查核代表性照片表

拍攝日期：110年1月15日

工程名稱：台糖虎尾馬光有機集團栽培區環境改善工程(第二期)

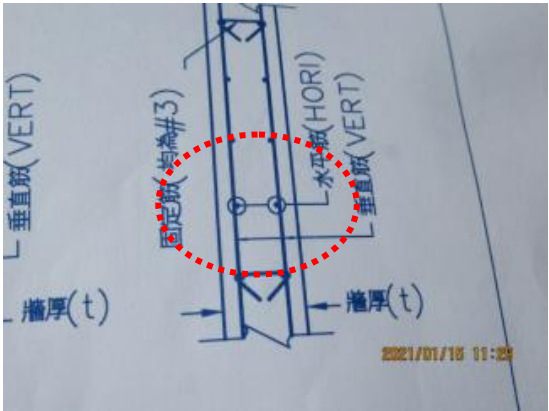
<p>說明</p>	<p>機房外牆設置單層筋，未符設計。</p>
	<p>說明</p>
<p>說明</p>	<p>矩形側溝溝底混凝土完成面蜂窩。</p>
	<p>說明</p>
<p>說明</p>	<p>暗溝牆身預留深度不足。</p>
